Krycí list ZBV

Název Stavby dle SoD: „II/115 hr. m. Prahy - Lety, rekonstrukce 1. úsek - oblast Černošice“ Název stavebního objektu/provozního souboru (SO/PS): SO 101.2.1 Rekonstrukce komunikace, 1. úsek, km 1,290-KÚ - Obnova vozovky	Číslo SO/PS / / pořadí Změny SO/PS: 101.2.1/2	Číslo ZBV: 2
---	---	---------------------

Název Stavby dle SoD: „II/115 hr. m. Prahy - Lety, rekonstrukce 1. úsek - oblast Černošice“ Název stavebního objektu/provozního souboru (SO/PS): SO 101.2.1 Rekonstrukce komunikace, 1. úsek, km 1,290-KÚ - Obnova vozovky	Číslo SO/PS / / pořadí Změny SO/PS: 101.2.1/2	Číslo ZBV / Skupina změny: 2 . 3
---	--	--

Iniciátor Změny: Zhotovitel
Předmět Změny: Úprava konstrukčních vrstev

VZOROVÉ PŘÍČNÉ ŘEZY - změna 1 a 2

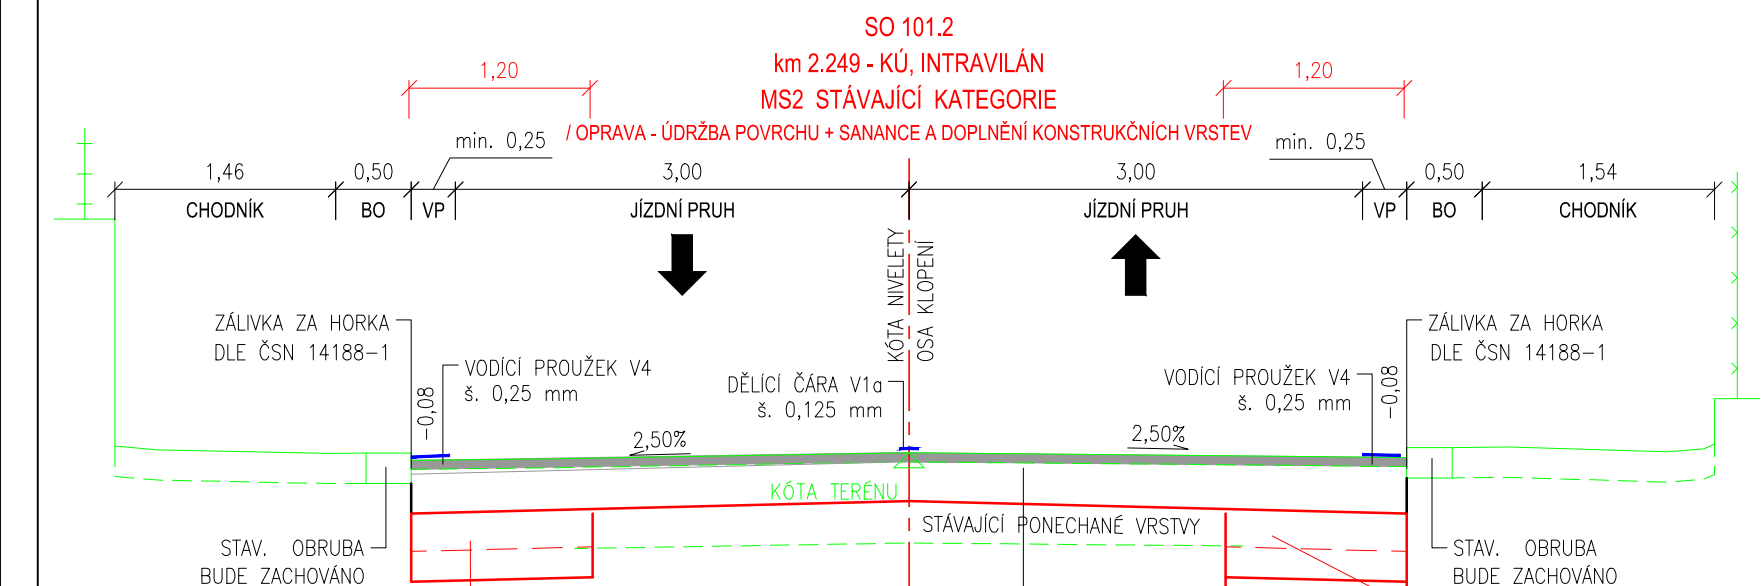
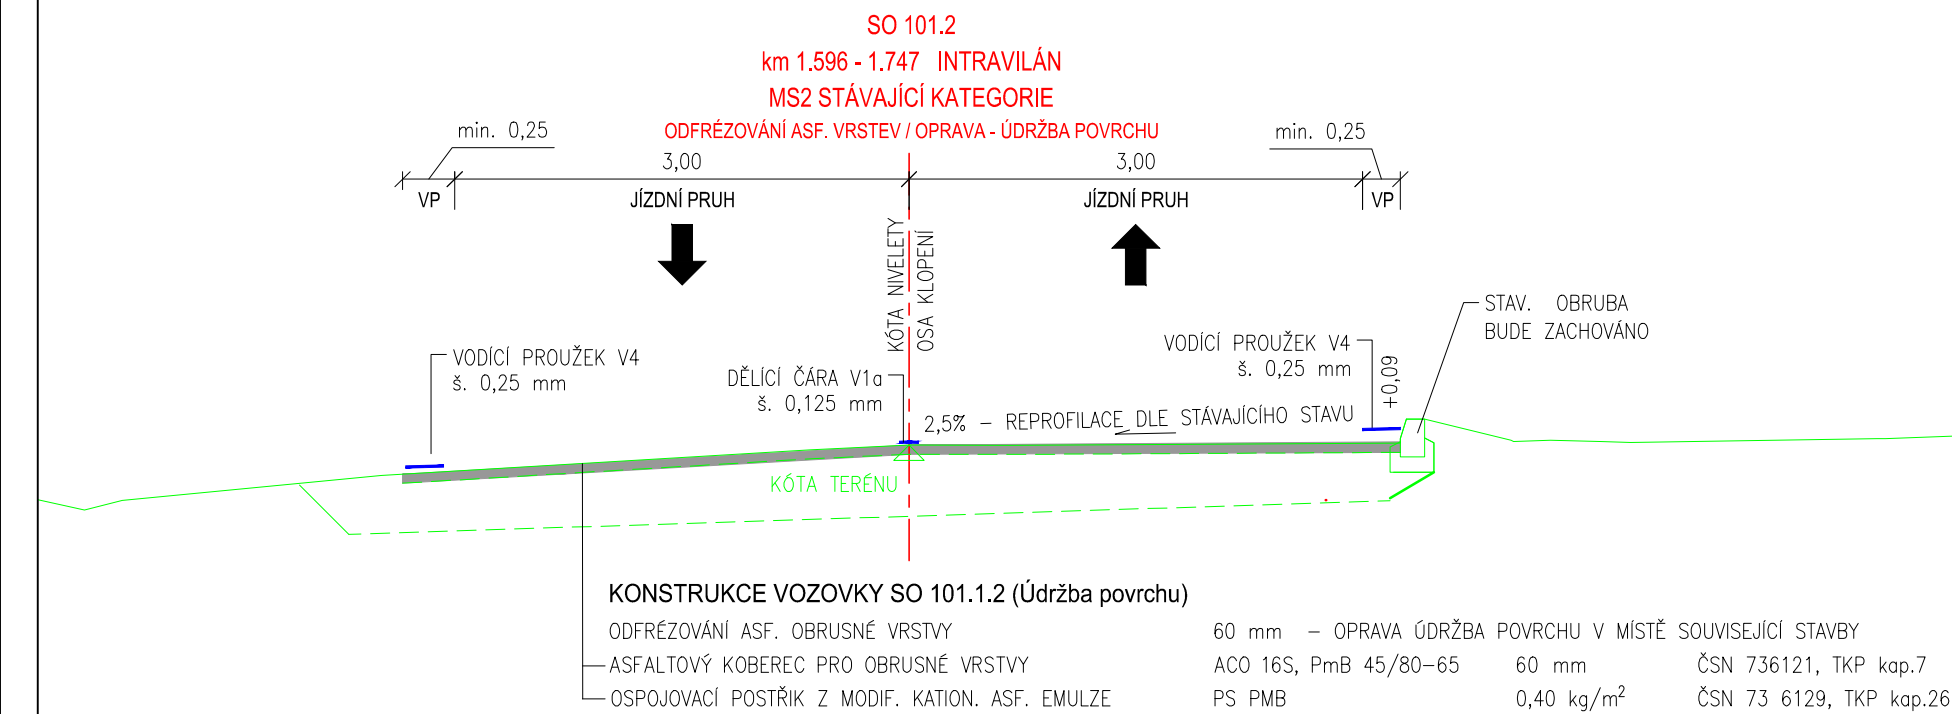
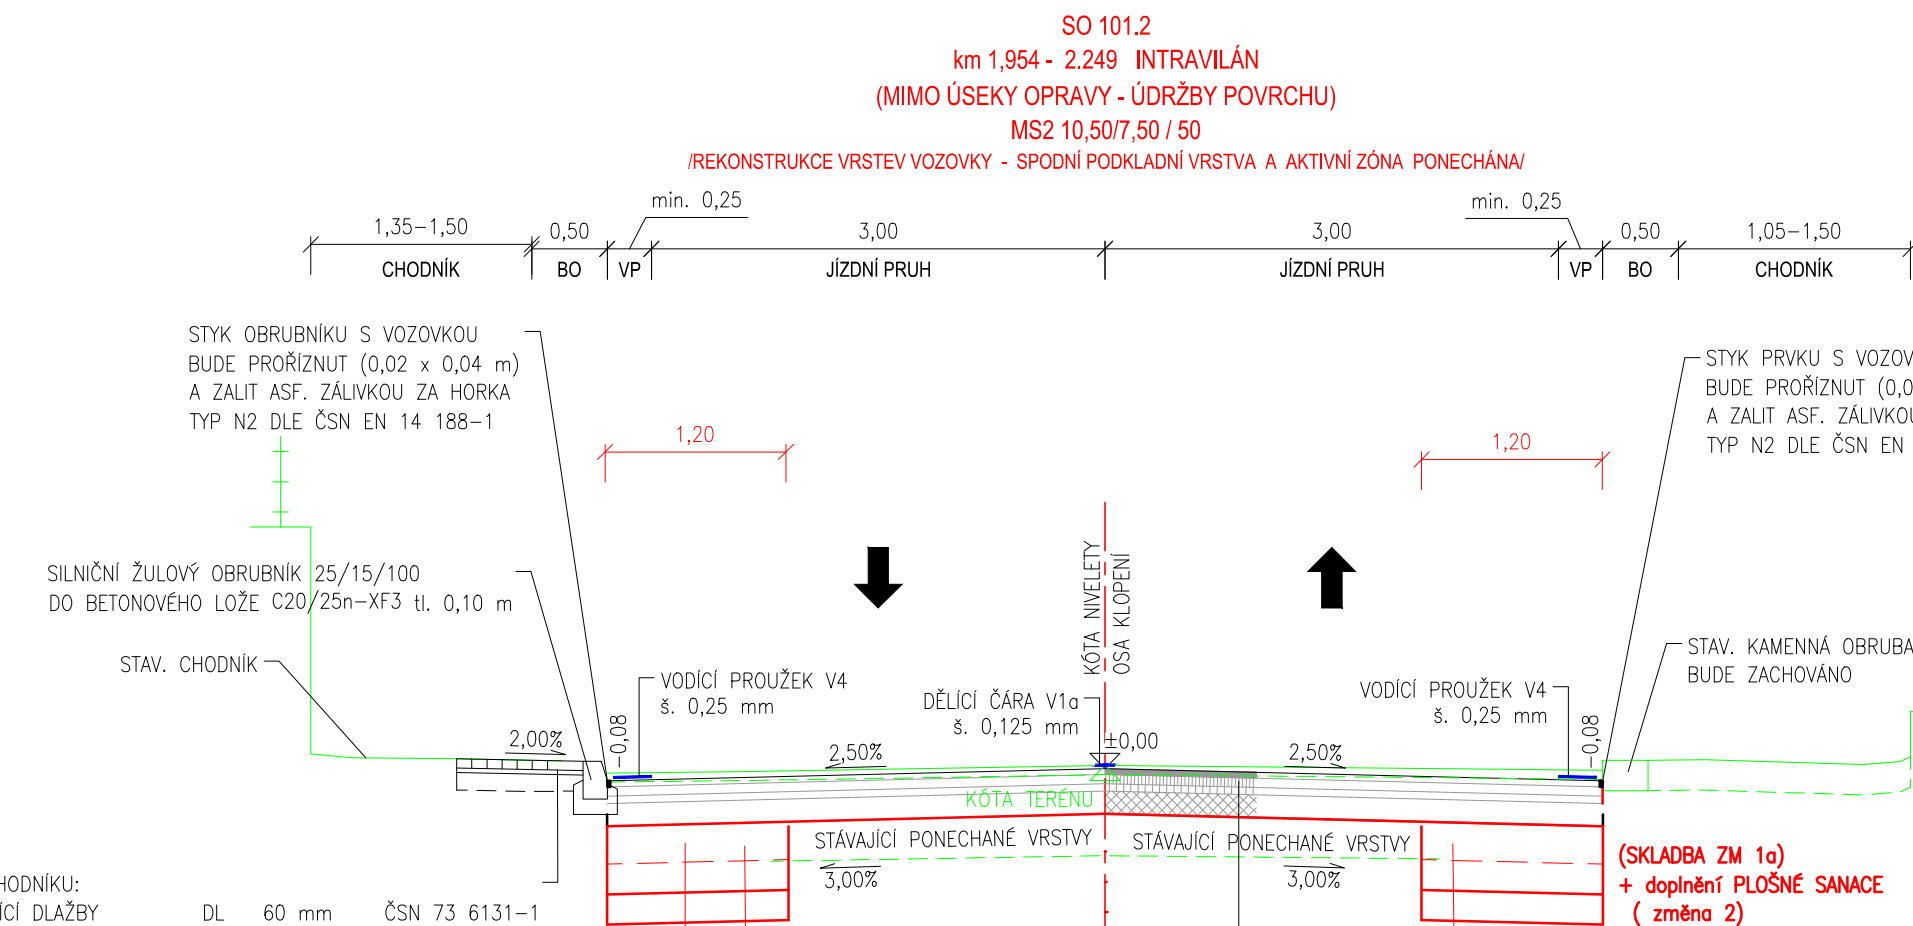
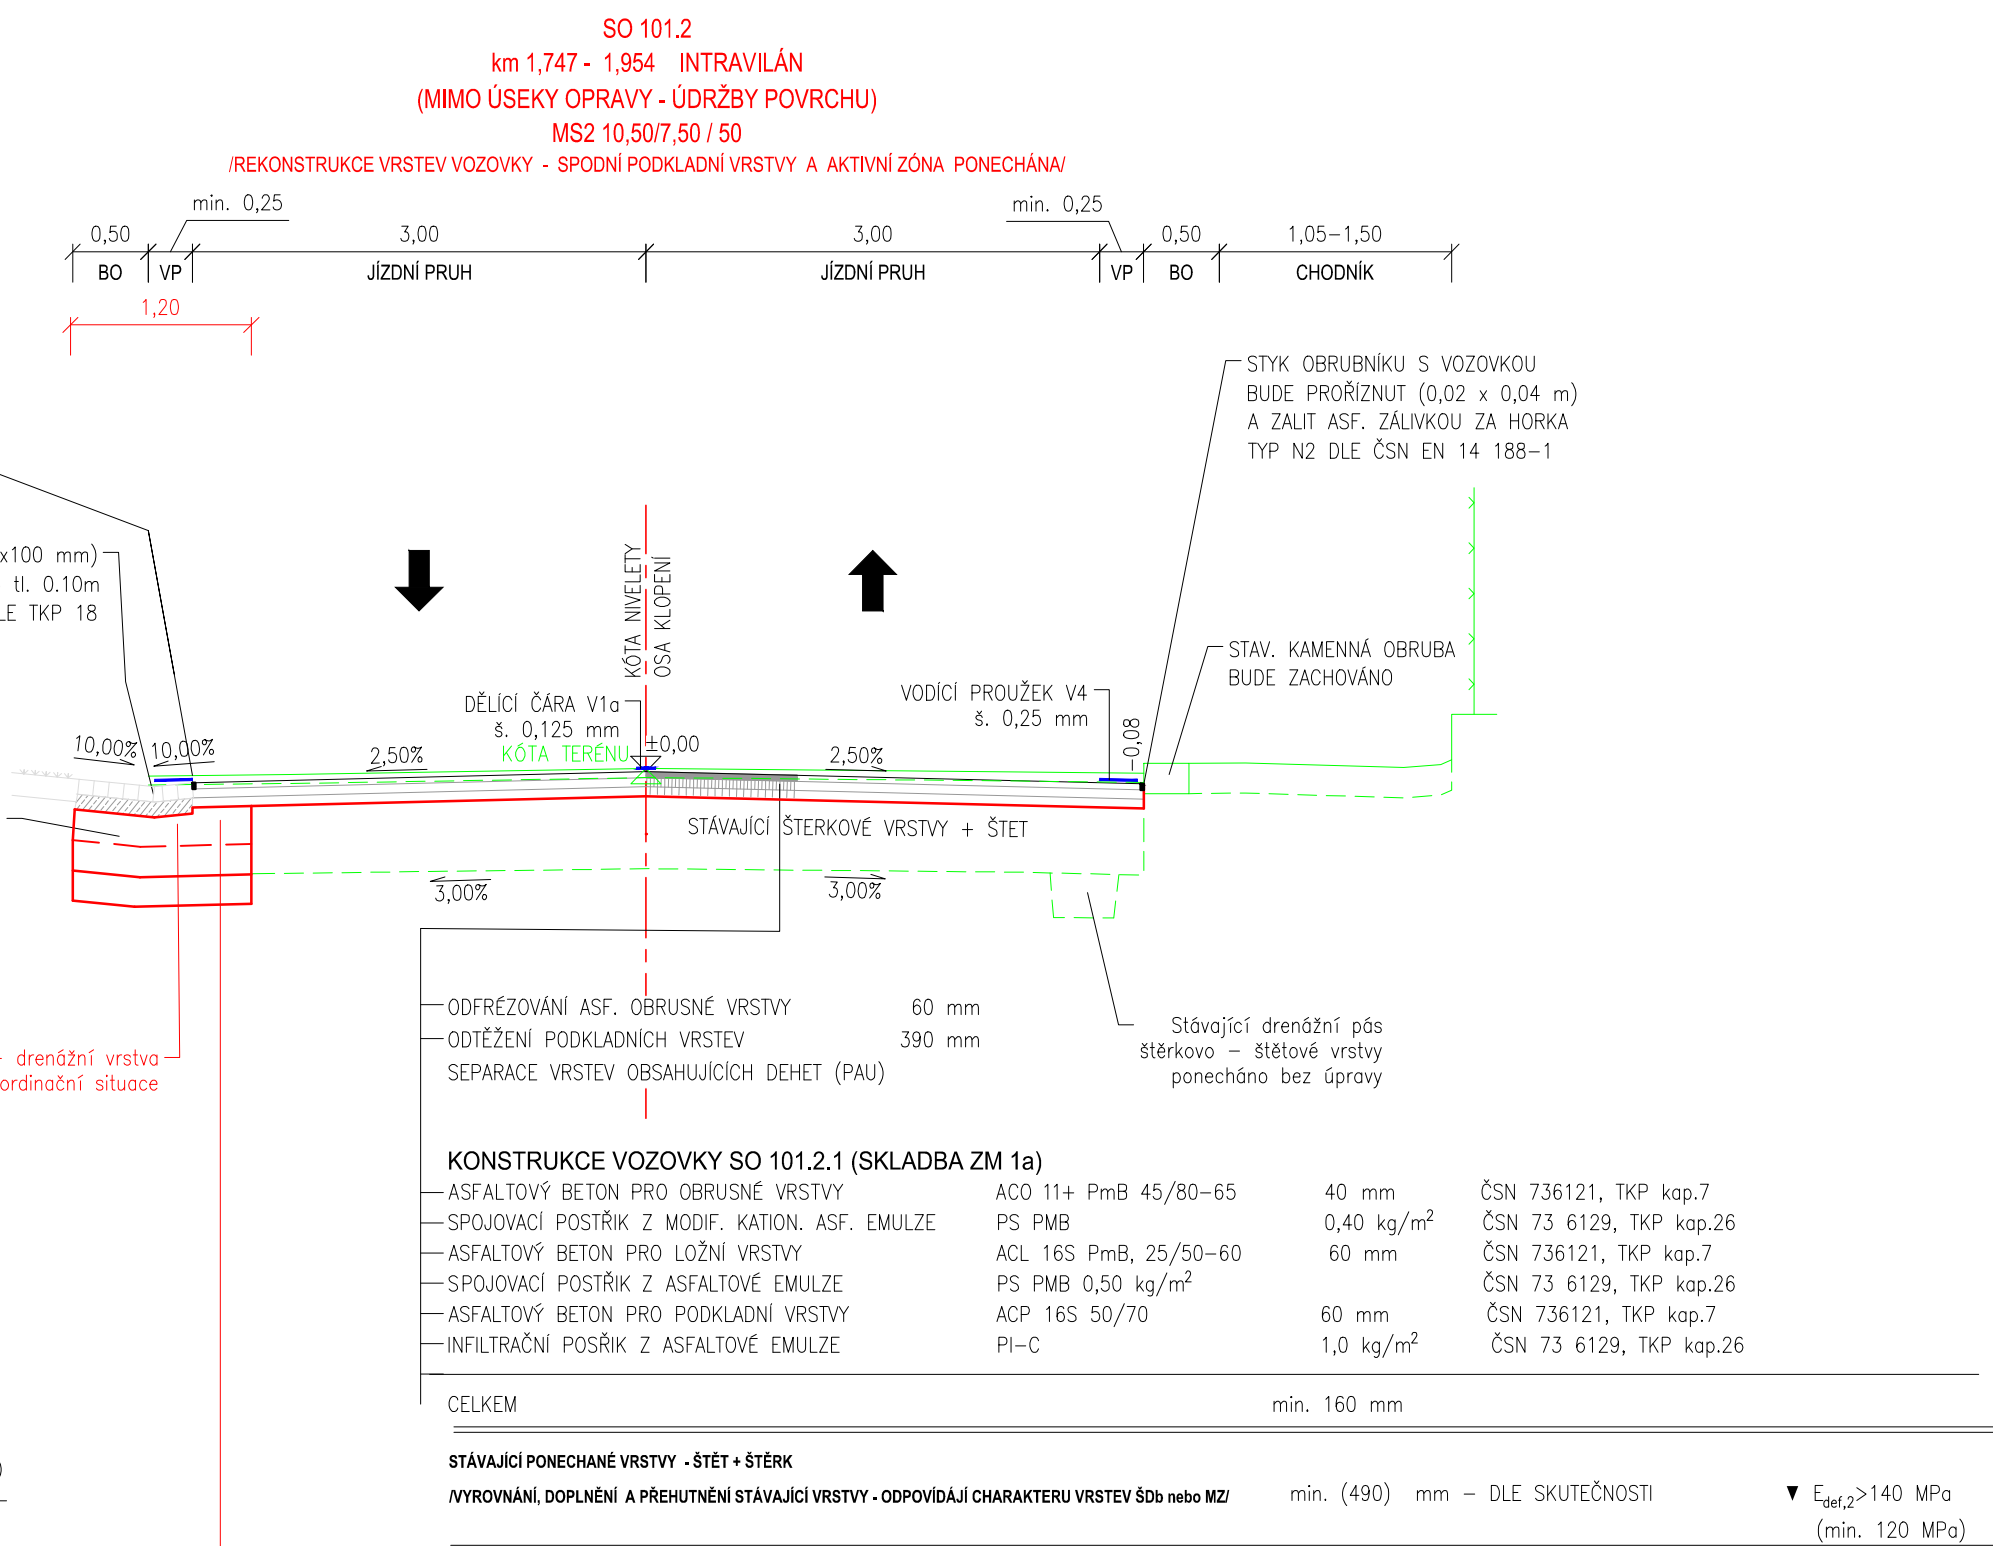
KONSTRUKCE VOZOVKY SO 101.2.1 (DOPLNĚNÍ VRSTEV - DLE SKLADBA ZM 1) min. 650 mm rozsah viz koordinační situace	
CELKEM	min. 300 mm
STÁVAJÍCÍ PONECHANÉ VRSTVY - ŠTĚT + ŠTĚRK	
VYROVNÁNÍ, DOPLNĚNÍ A PŘEHUTNĚNÍ STÁVAJÍCÍ VRSTVY - ODPOVÍDÁJÍ CHARAKTERU VRSTEV ŠDB nebo MZ/ min. 200 (300 - 400) mm - DLE SKUTEČNOSTI ▼ E_{def,2} > 110 MPa (min. 90 MPa)

KRAJNÍ PÁS SANACE KONSTRUKCE VOZOVKY SO 101.2.1 (SKLADBA ZM 1a) + doplnění PLOŠNÉ SANACE (změna 2)						
MECHANICKÝ ZPEVNĚNÝ KAMENIVO	S _{D0}	0/32 G ₆	250 mm	ČSN 73 6126-1	▼ E _{set,2} > 140 MPa (min.120 MPa)	
ŠTERKODRT	S _{D0}	0/32 G ₆	min. 200 mm	ČSN 73 6126-1	▼ E _{set,2} > min. 90 MPa

Plošná sanace + /drenážní vrstva km1.802–km1.954/ -
rozsah – viz koordinační situace

KRAJNÍ PÁS SANACE KONSTRUKCE VOZOVKY SO 101.2.1 (SKLADBA ZM 1a) + doplnění PLOŠNÉ SANACE + DRENÁŽNÍ VRSTVA (změna 2)					
ŠTERKODŘ	ŠD _a 0/32 G _e	250 mm	ČSN 73 6126-1	▼ E _{def,2} > 140 MPa (min. 120 MPa)	
ŠTERKODŘ	ŠD _a 0/32 G _e	min. 200 mm	ČSN 73 6126-1	▼ E _{def,2} > min. 90 MPa	
DRENÁŽNÍ VRSTVA PLOŠNÁ	ŠD _a 32/63 G _e	min. 200 mm	ČSN 73 6126-1	▼ E _{def,2} > min. 60 MPa
